Oggetto: Impianto Eolico denominato “WHITE AND BLUE LUIGHIEDDA” della potenza di 21,6 MW ubicato in località " Sa Lughiedda” nel Comune di Sassari (SS). Proponente: Innovo Development 8 S.r.l. Procedimento per il rilascio del Provvedimento ambientale unico regionale (P.A.U.R.). L.R. 2/2021 e Delib.G.R. 11/75 del 2021. N. Reg. PAUR 09/23. Pubblicazione osservazioni

Controdeduzioni tecniche a Ossevezione pervenute post riavvio del procedimento (prot. D.G.A. n. 7984 del 10.03.2026) dall’APS NURNET – La rete dei Nuraghi

ORTOFOTO

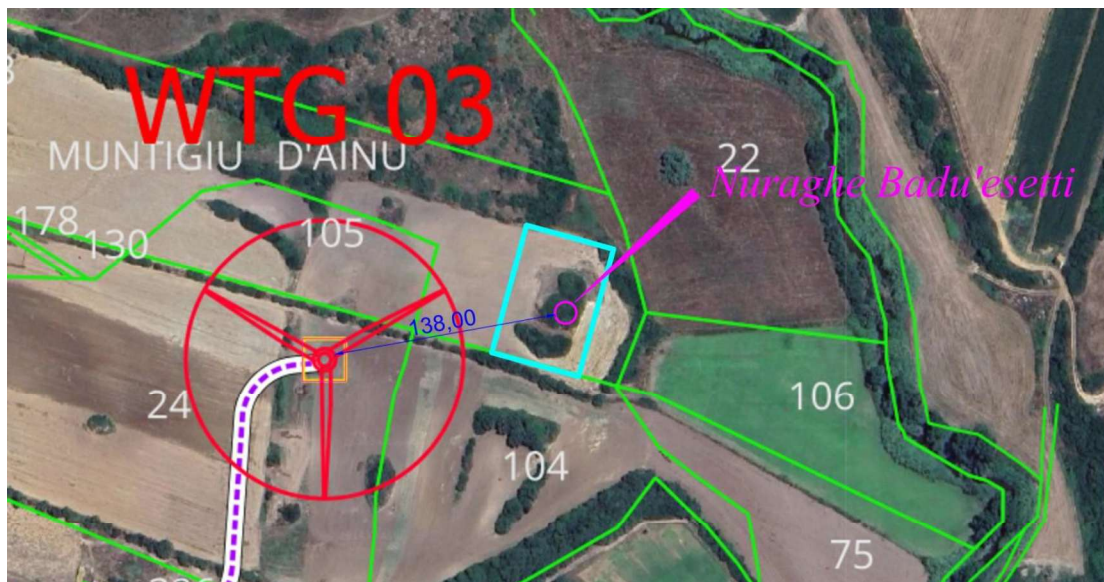
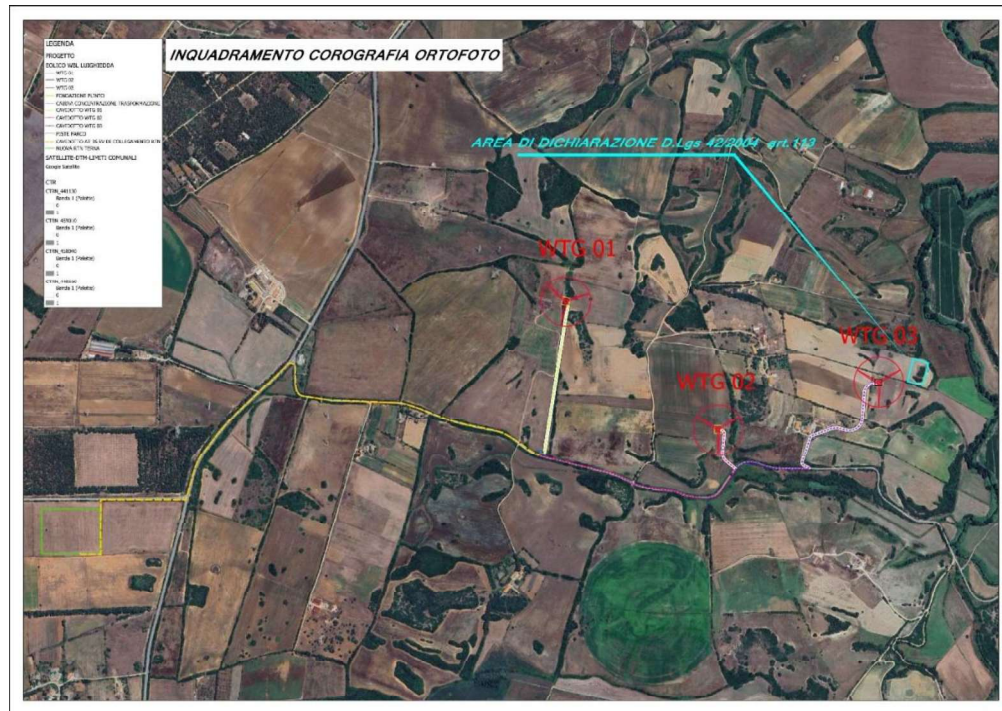
La presente relazione costituisce integrazione istruttoria nell’ambito del procedimento di Valutazione di Impatto Ambientale relativo al progetto di impianto eolico denominato “White and Blue Luighiedda”, con particolare riferimento alle osservazioni formulate in merito alla presunta interferenza tra un aerogeneratore e il bene archeologico denominato *Nuraghe Badu ‘e Serri Matteuzzu*, nel Comune di Sassari.

- distanza dal bene archeologico: circa 138 m
- altezza al mozzo: 114 m
- altezza complessiva: 199 m

- l'opera è ubicata esternamente al perimetro vincolato
- non sussiste interferenza con la tutela diretta del bene
- non sono previste opere incidenti sul sedime tutelato
